# **DODATEK Č. 1**

**„Revitalizace veřejného prostoru, lokalita mezi Domem přírody, ulicí  
U Červených domků a ulicí Lipová alej, Hodonín“**

# ZMĚNOVÝ LIST

číslo: **ZL č. 1**

4.2. Změna dle přílohy 1 rozpočet 2 – Bourání betonových ploch u vchodů ručně

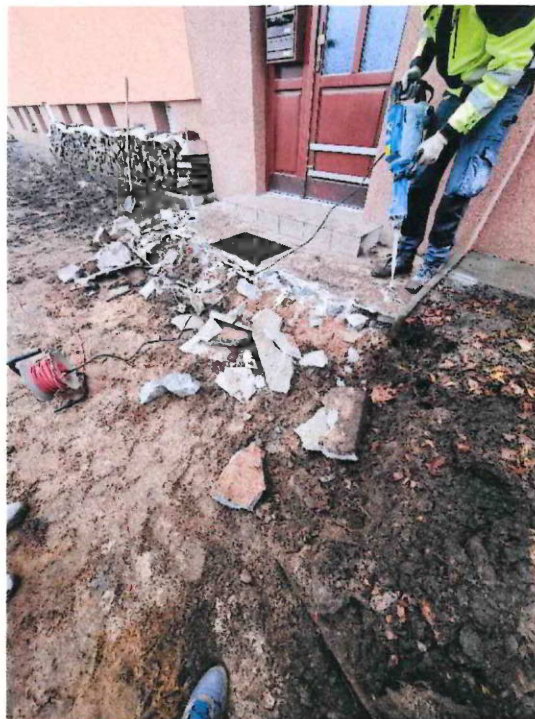
První část změny je tvořena skutečností, že během provádění prací v bezprostřední blízkosti vchodů, byla po odstranění horní vrstvy tvořené dlaždicemi nalezena betonová vrstva tl. v průměru 0,2m. Tato betonová vrstva se zde neměla nacházet a podloží mělo být dle projektu tvořeno štěrkem či hlinou se sutí. Betonová vrstva je ve výškové i směrové kolizi s nově navrženými konstrukcemi.

Druhá část změny se týká napojení chodníku u vchodů ve stávajícím stavu, a ne v bezbariérovém, který byl původně zamýšlen v projektu. Tím, že nový chodník měl původně být výše, a na základě rozhodnutí GP a AD se provedl ve stávající niveletě, se navýšil objem zemních prací. Jedná se o všechny vchody tj. 2,4-6,8-10,12-14,16-18,20.

Pro zhotovení nových konstrukčních vrstev se tato betonová vrstva musela ručně vybourat a odvézt na řízenou skládku. Ručně z důvodu velmi omezeného přístupu a nemožnosti najet strojním mechanismem. I s ohledem na co nejmenší narušení spoje mezi schodem ve vchodu a betonovou plochou. O kubaturu vybouraného betonu byla pak formou méněprací ponížena položka týkající se původně zamýšleného podloží ze štěrku a navážky.

Druhá část. Abychom dosáhli požadované výškové úrovně pláně, která vychází nově ze změny z napojení chodníku u vchodů na stávající stav a ne v bezbariérový, který byl původně zamýšlen v projektu je nutné výkop provést ve větším měřítku. Tento materiál se musí následně naložit a odvézt na řízenou skládku určenou pro likvidaci odpadů ze stavby. Jedná se o všechny vchody tj. 2,4-6,8-10,12-14,16-18,20.

#### 4.3. Změna dle přílohy 1 rozpočet 3 – Pařezy, trvalkový záhon

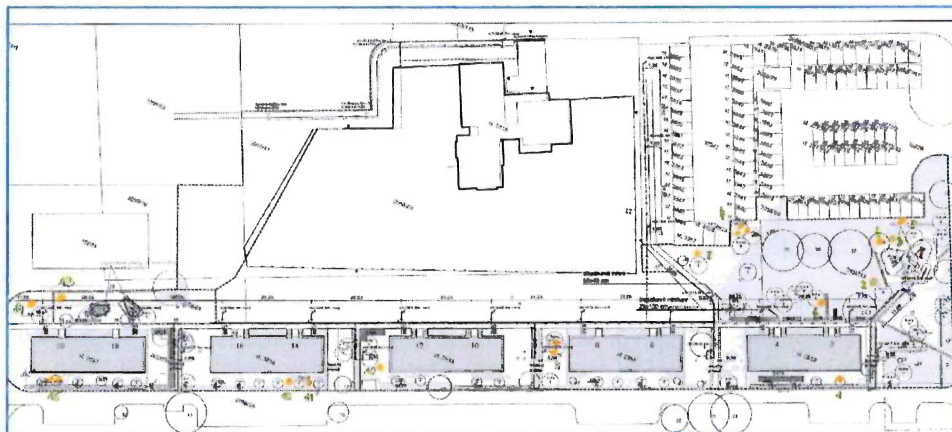
Při pasportizaci pařezů, které měli být v rámci stavebních úprav odstraněny bylo zjištěno, že na stavbě se nachází více pařezů, než určuje výkaz výměr. Tyto pařezy ve většině případů byly součástí náletových stromů, které v průběhu rozmezí mezi vytvoření projektové dokumentace a její realizací vyrostly do takové velikosti, že musejí být odstraněny, a proto se s nimi v projektu nepočítalo.

Před každým domem je v prostřední části navržen trvalkový záhon, který se má dle projektu odtěžit na hloubku 40 cm a tento materiál se má zpětně použít pro další práce v záhonech a zeleni. Nicméně po odkopání prvního záhonu bylo zjištěno, že tento materiál není vhodný pro další použití, z důvodu značného znečištění stavební suti, nejedná se o hlínu ani ornici. Zároveň při výkopu trvalkového záhonu byly stávající sítě uloženy těsně na hranici pláňe, proto v okolí sítí a tím se mění způsob výkopu. Tyto sítě měly být uloženy ve větší hloubce, tudíž při výkopu nemělo dojít k jejich obnažení. Ze strany AD a GP vyvstala obava z nadměrného ztrácení zahradního substrátu v podloží trvalkových záhonů tvořeného kamenem frakce 32/63 po deštích a vlivem sednutí. Řešení je popsáno v části 5.

Pařezy, které jsou nad rámec výkazu výměr budou vyfrézovány zemní frézou a vyfrézovaný materiál bude naložen a odvezen na skládku tomu určenou.

Před každým domem u trvalkových záhonů bude stávající materiál z důvodu značného znečištění stavební sutí odkopán, (nejedná se o hlínu ani omíci), naložen na menší dopravní prostředek a odvezen na meziskládku. Zde bude naložen opětovně a v tomto množství odvezen na řízenou skládku větším dopravním prostředkem pro jeho likvidaci a nahrazen nákupem vhodného materiálu. Množství chybějícího materiálu bude upřesněno v návaznosti na tuto skutečnost v dalším změnovém listu podle potřeby stavby. Zároveň při výkopu trvalkového záhonu byly stávající sítě uloženy těsně na hranici pláně, proto v okolí sítí musel být výkop provádět ručně, aby se nenarušil jejich průběh.

Aby se nadměrně neztrácel zahradní substrát v podloží trvalkových záhonů (tvořeného kamenem frakce 32/63 po deštích a vlivem sednutí), bude na žádost AD a GP prosypán hrubý štěrk drobnější frakcí 4/8. Tento materiál bude z meziskládky naložen na menší dopravní prostředek a ručně bude aplikován na požadované místa.
